Courroies striées modifiées

Types de profil modifiés :
difficiles à détecter à l'œil nu

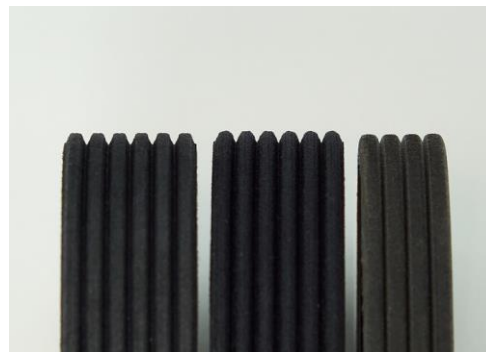
Les courroies striées fournies présentent des différences visuelles et haptiques par rapport aux courroies striées généralement utilisées. Elles se différencient en effet par la structure de leur surface de contact.

Il s'agit de modifications conformes à celles adoptées sur les courroies de première monte ou liées à des contraintes de production. Ces modifications visent à garantir un niveau de bruit optimal et/ou à améliorer encore la durée de vie en service.

Ces courroies modifiées peuvent être utilisées sans restrictions sur les modèles de véhicule spécifiés dans le catalogue. Malgré leurs différences d'aspect, ces nouvelles courroies n'ont aucun impact sur les performances.
